敦賀発電所2号炉
ボーリング柱状図の記事欄に係るご指摘への回答
補足説明資料3
シームについて

令和2年6月4日
日本原子力発電株式会社

柱状図における「シーム」の記載とその性状(H19-No.6孔 深度101.70~101.72m)

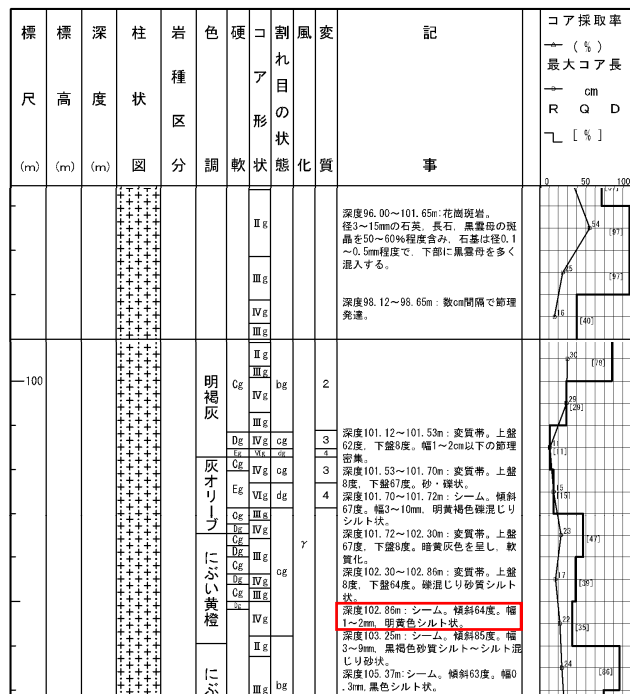
・シルト状を呈するがその分布は殲滅し連続性に乏しいことから、破碎部ではないと判断した。

委託報告書 (平成19年)	審査資料案	審査資料 (平成30年11月30日)
深度101.12~101.53m: 変質帯。上盤62度, 下盤8度。幅1~2cm以下の節理密集。 深度101.53~101.70m: 変質帯。上盤8度, 下盤67度。砂・礫状。 深度101.70~101.72m: シーム。傾斜67度。幅3~10mm。明黄褐色礫混じりシルト状。 深度101.72~102.30m: 変質帯。上盤67度, 下盤8度。暗黄灰色を呈し, 軟質化。 深度102.30~102.86m: 変質帯。上盤8度, 下盤64度。礫混じり砂質シルト状。 深度102.86m: シーム。傾斜64度。幅1~2mm, 明黄色シルト状。 深度103.25m: シーム。傾斜85度。幅3~9mm, 黒褐色砂質シルト~シルト混じり砂状。 深度105.37m: シーム。傾斜63度。幅0.3mm, 黒色シルト状。	101.12~105.37m ・変質している。 ・シルト状を呈する。	101.12~105.37m ・変質している。 ・シルト状を呈する。

柱状図における「シーム」の記載とその性状(H19-No.6孔 深度102.86m)

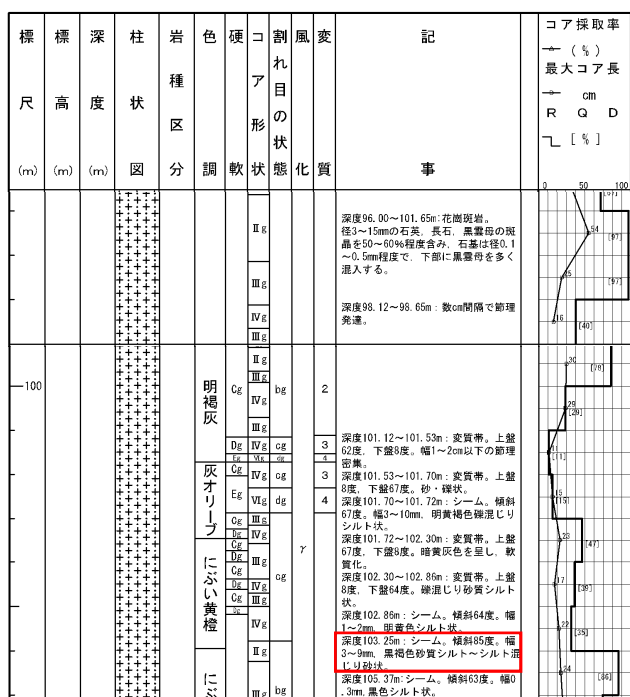
・シルト状を呈するが、その分布は局所的であり連続性に乏しいことから、破碎部ではないと判断した。

委託報告書 (平成19年)	審査資料案	審査資料 (平成30年11月30日)
深度101.12~101.53m: 変質帯。上盤62度、下盤8度。幅1~2cm以下の節理密集。 深度101.53~101.70m: 変質帯。上盤8度、下盤67度。砂・礫状。 深度101.70~101.72m: シーム。傾斜67度。幅3~10mm、明黄褐色礫混じりシルト状。 深度101.72~102.30m: 変質帯。上盤67度、下盤8度。暗黄灰色を呈し、軟質化。 深度102.30~102.86m: 変質帯。上盤8度、下盤64度。礫混じり砂質シルト状。 深度102.86m: シーム。傾斜64度。幅1~2mm、明黄色シルト状。 深度103.25m: シーム。傾斜85度。幅3~9mm、黒褐色砂質シルト~シルト混じり砂状。 深度105.37m: シーム。傾斜63度。幅0.3mm、黒色シルト状。	101.12~105.37m ・変質している。 ・シルト状を呈する。	101.12~105.37m ・変質している。 ・シルト状を呈する。

柱状図における「シーム」の記載とその性状(H19-No.6孔 深度103.25m)

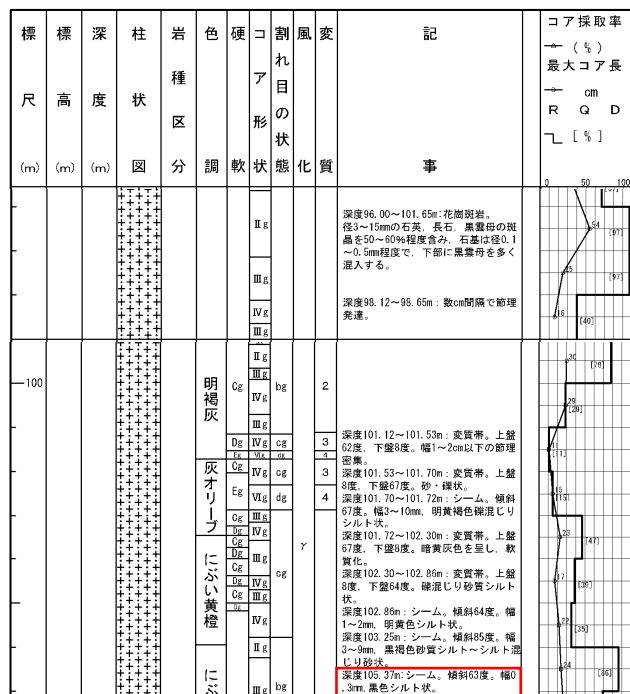
・シルト状を呈するが、網目状の分布を示し連続性や直線性に乏しい。
 また、一部で礫状となるが礫に定向配列は認められないことから、破碎部ではないと判断した。

委託報告書 (平成19年)	審査資料案	審査資料 (平成30年11月30日)
深度101.12~101.53m: 変質帯。上盤62度, 下盤8度。幅1~2cm以下の節理密集。 深度101.53~101.70m: 変質帯。上盤8度, 下盤67度。砂・礫状。 深度101.70~101.72m: シーム。傾斜67度。幅3~10mm, 明黄褐色礫混じりシルト状。 深度101.72~102.30m: 変質帯。上盤67度, 下盤8度。暗黄灰色を呈し, 軟質化。 深度102.30~102.86m: 変質帯。上盤8度, 下盤64度。礫混じり砂質シルト状。 深度102.86m: シーム。傾斜64度。幅1~2mm, 明黄色シルト状。 深度103.25m: シーム。傾斜85度。幅3~9mm, 黒褐色砂質シルト~シルト混じり砂状。 深度105.37m: シーム。傾斜63度。幅0.3mm, 黒色シルト状。	101.12~105.37m ・変質している。 ・シルト状を呈する。	101.12~105.37m ・変質している。 ・シルト状を呈する。
